Svar på spørgsmål om belægning på Rewentlowsgade

28. september 2020

Valg af belægning på parkeringsområdet i Reventlowsgade

Bilag 4B

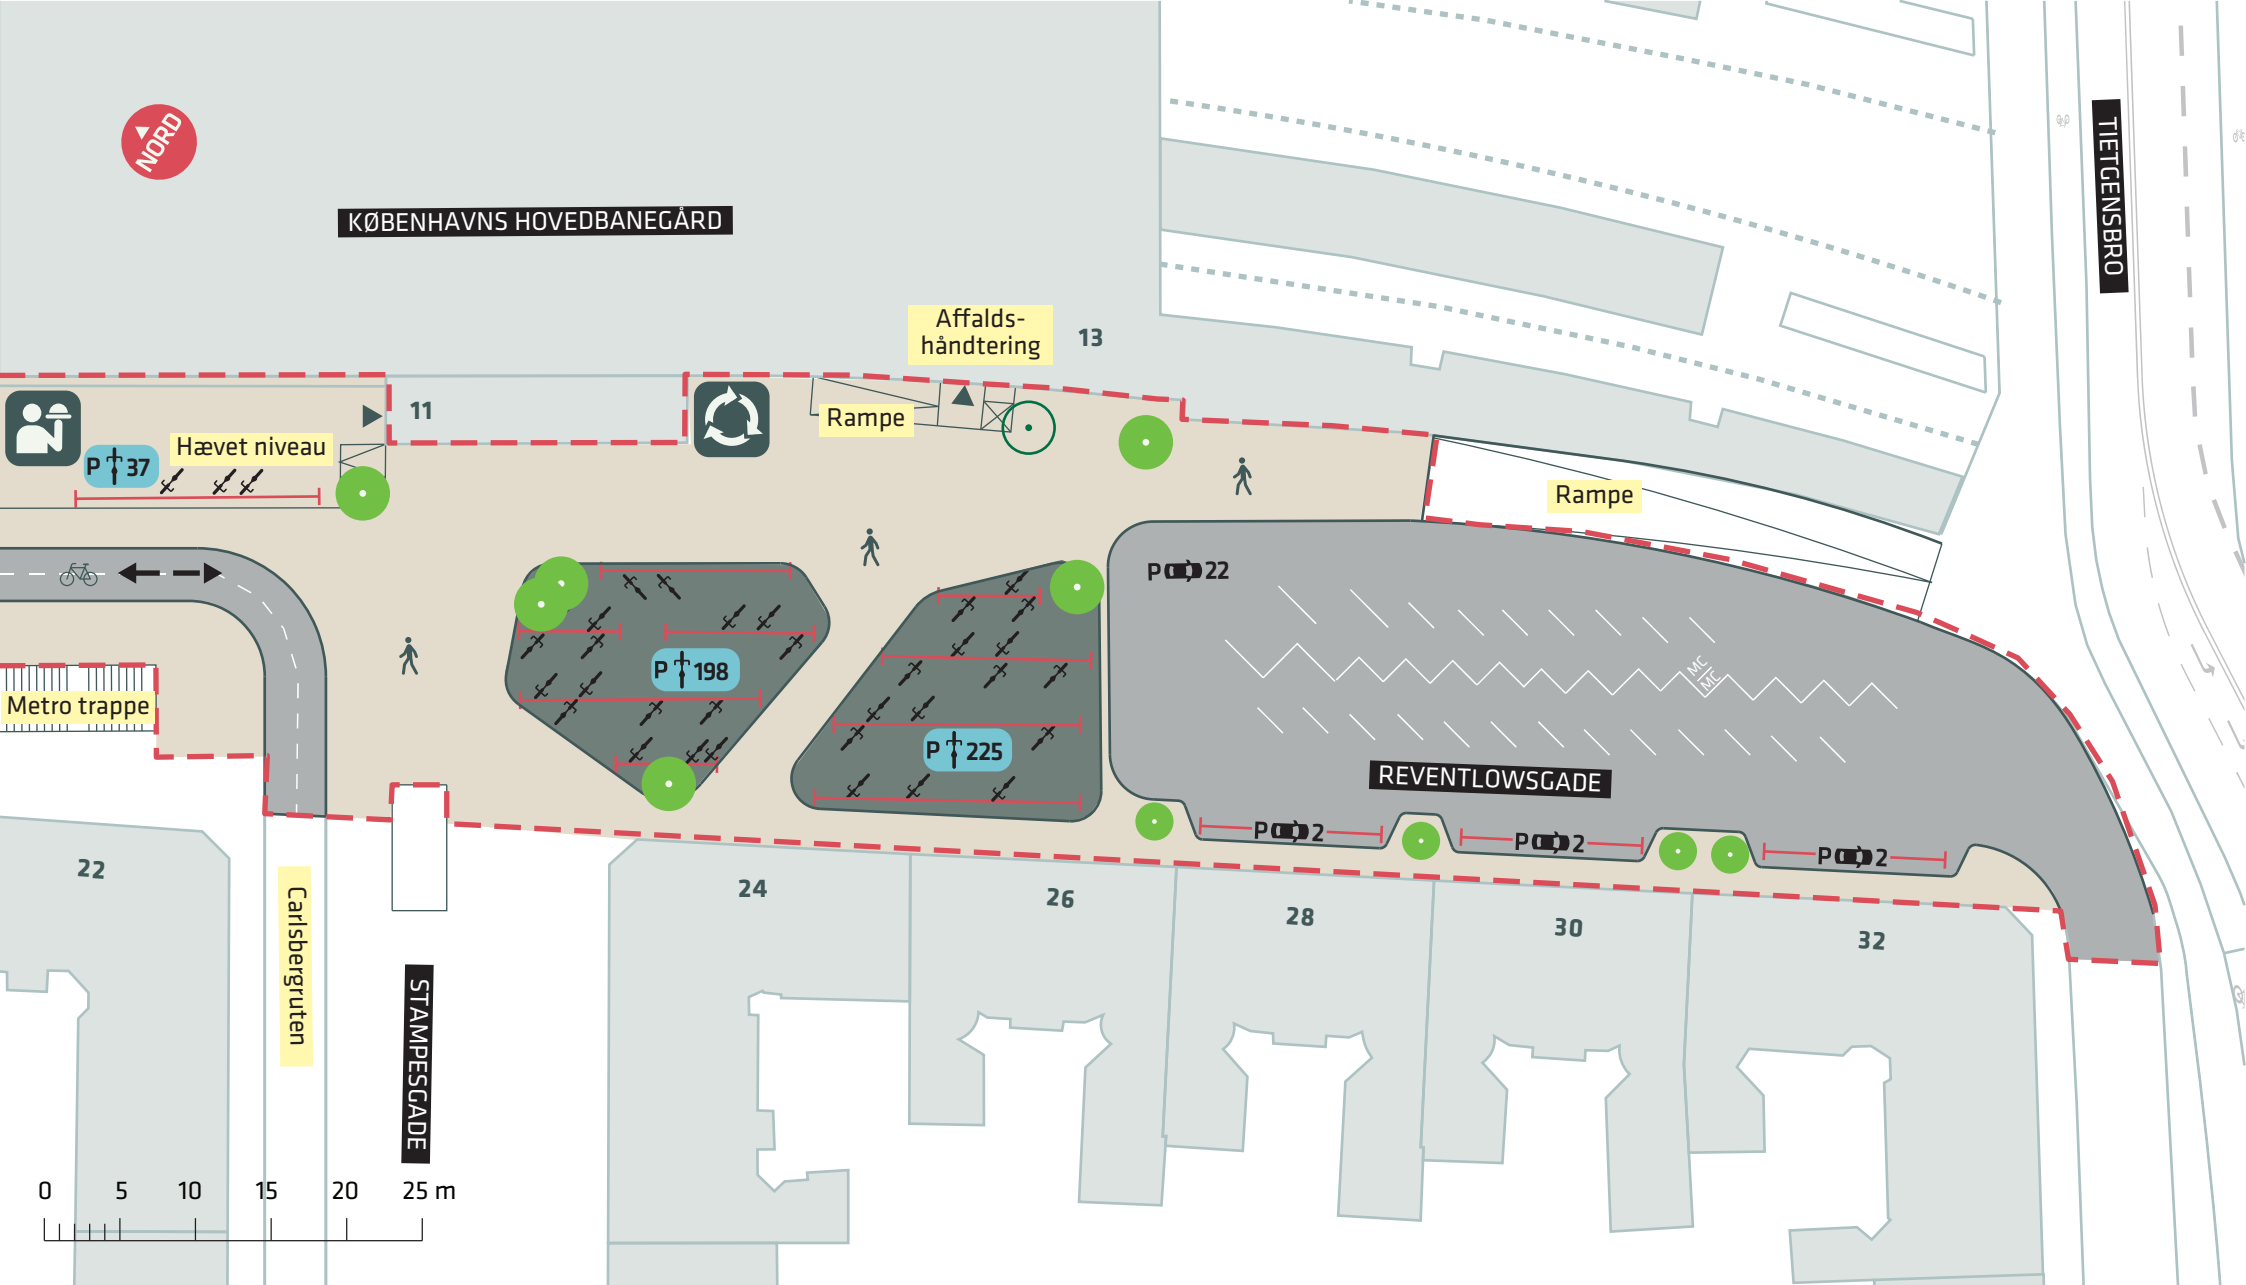
I forbindelse med Teknik- og Miljøudvalgets behandling af indstilling om Indtægtsbevilling til færdiggørelse af cykelparkering i Rewentlowsgade har Jakob Næsager (C) spurgt, om det er muligt at reetablere brostensbelægning på strækningen Rewentlowsgade 28-32 i forbindelse med denne sag.

Borgerrepræsentationen besluttede den 14. august 2018 at godkende et projekt til forbedret cykelparkering i Reventlowsgade. Som led i projektet er det valgt, at belægningen udføres i granitbrosten på gangarealer, opholdsrum og arealer med cykelparkering. De nuværende brosten, der ligger på parkeringspladsen, vil blive genbrugt hertil. Belægningen på parkeringsområdet mod DGI-Byen asfalteres.

Af indstillingens bilag 4b, som er vedlagt dette notat, fremgår det asfalterede parkeringsareal.

Parkeringsarealet asfalteres for at markere en klar adskillelse af areal for biler fra arealer for gående og cyklister. Herudover blev det vurderet, at kørekurver for tunge køretøjer, herunder renovationskøretøjer til afhentning af affald på Hovedbanegården, bliver uhensigtsmæssigt skarpe på arealet, hvorfor der ville være risiko for at vride brostenene og dermed ødelægge belægningen over tid. Endelig er der mindre støj ved kørsel på asfalt end på brosten.

Forvaltningen har svaret på lignende spørgsmål i maj 2020, hvor der blev udarbejdet og vedlagt et fagligt notat, jf. vedhæftede bilag. Heraf fremgår det, at projektet om bedre cykelparkering i Rewentlowsgade er vedtaget af en enig Borgerrepræsentation den 23. august 2018. Vedlagt indstillingen til Borgerrepræsentationen indgik bilag, der viste belægningen, herunder at der asfalteres ud for Rewentlowsgade 28-32, jf. vedhæftede kort.

Dertil kan det oplyses, at projektet er i anlæg, og at det vil være omkostningstungt og forsinke realiseringen af projektet, som ellers forventes ibrugtaget i november 2020. Såfremt belægningsplanen ønskes ændret, vil det kræve supplerende midler til projektet, hvorfor der i givet fald vil skulle bestilles et budgetnotat herom.
